**Fra:** Mette Harder Nørgaard <METNO@danskgasdistribution.dk>  
**Sendt:** 17. november 2017 10:10  
**Til:** planogby  
**Emne:** VS: Dansk Gas Distribution ledningsinformation  
**Vedhæftede filer:** GIS\_375899\_request\_1.pdf

I har fremsendt lokalplan 20.01.L01, Boliger ved Stilbjergvej i Tinghøj, til fornyet høring.

Kommune: Varde  
Adresse: Stilbjergvej

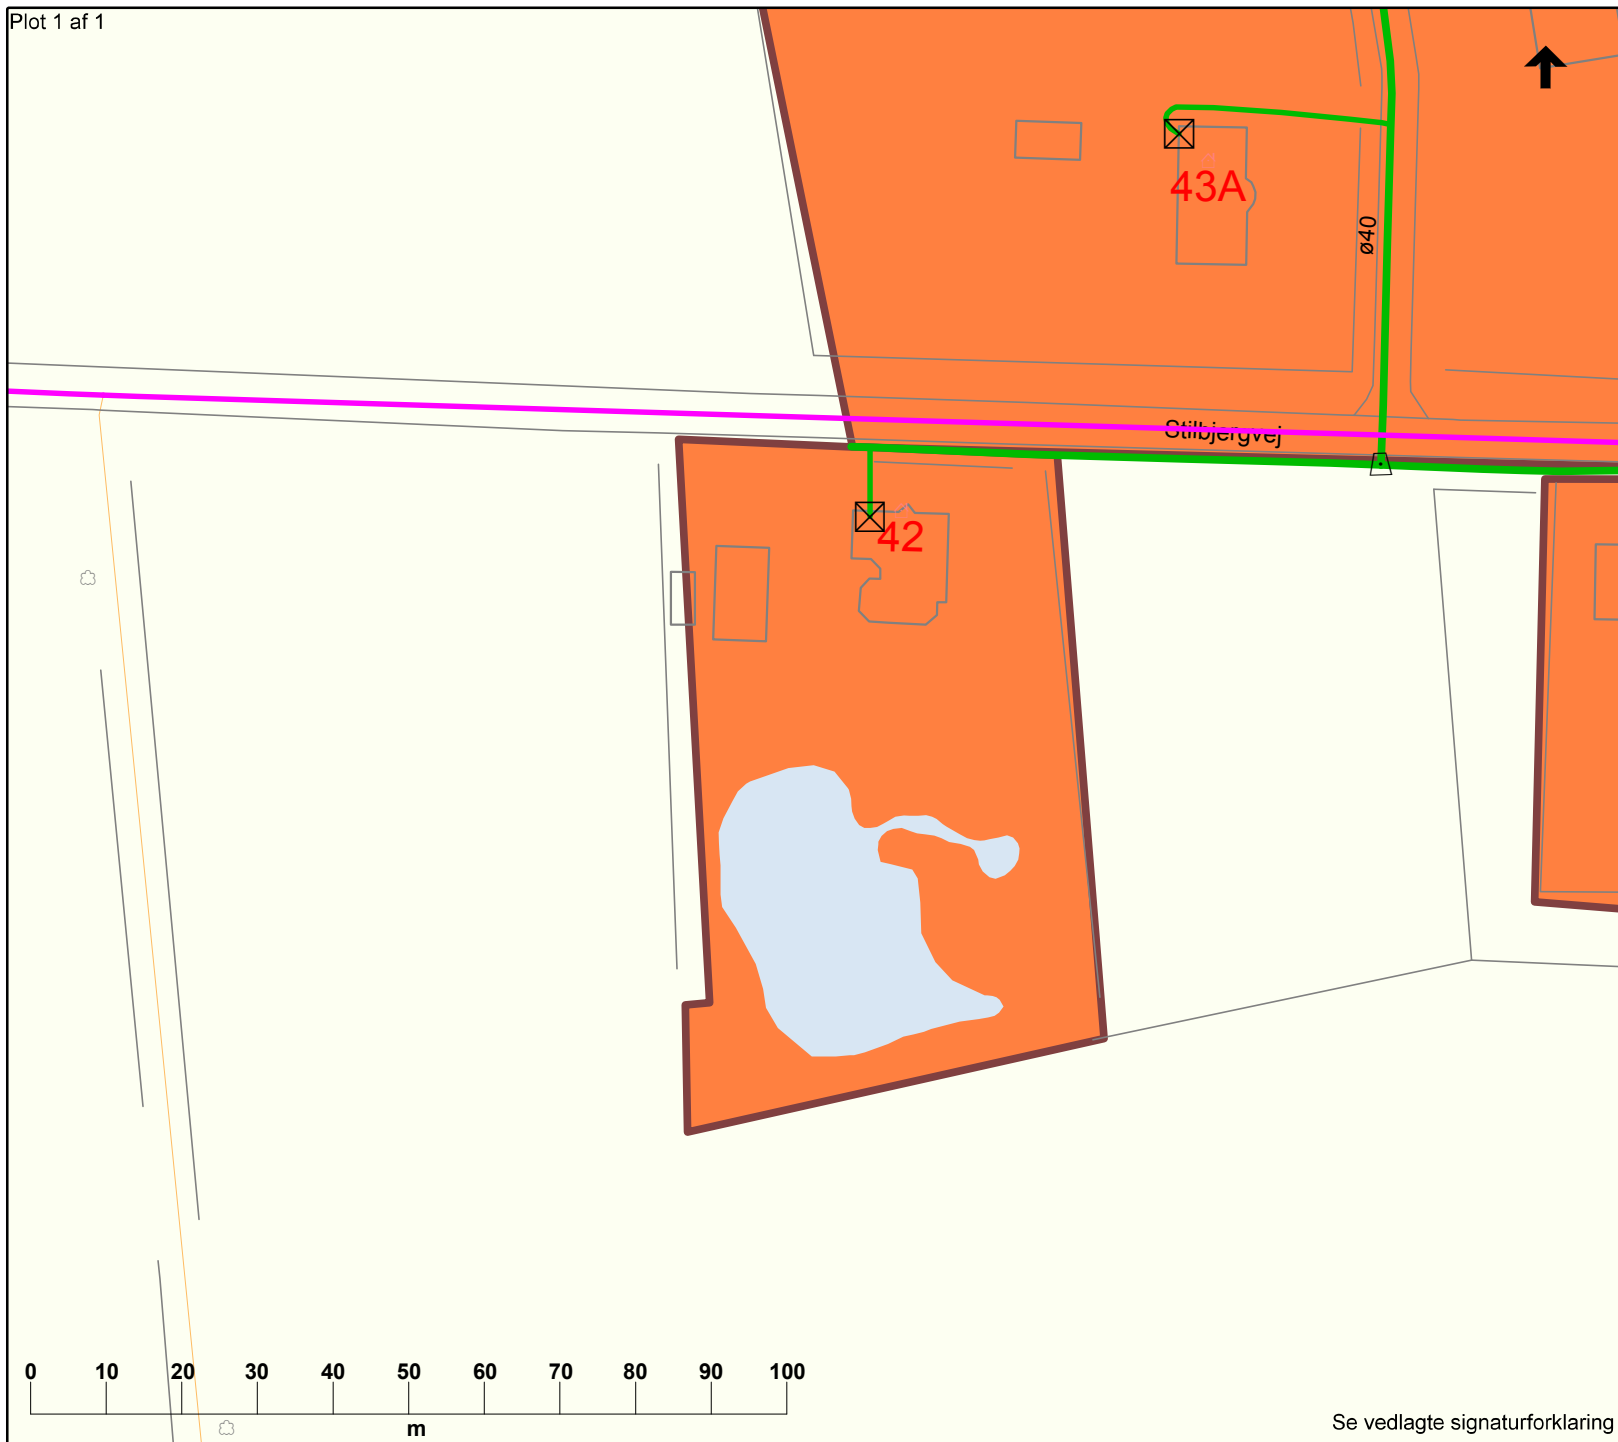
Vi kan konstaterer at I skriver at lokalplanområdet ligger udenfor kommunens varmeplanlægning. Dette er ikke rigtigt, da en del af delområde I og hele delområde III ligger i godkendt gasforsyningsområde, se vedhæftede kortudsnit.
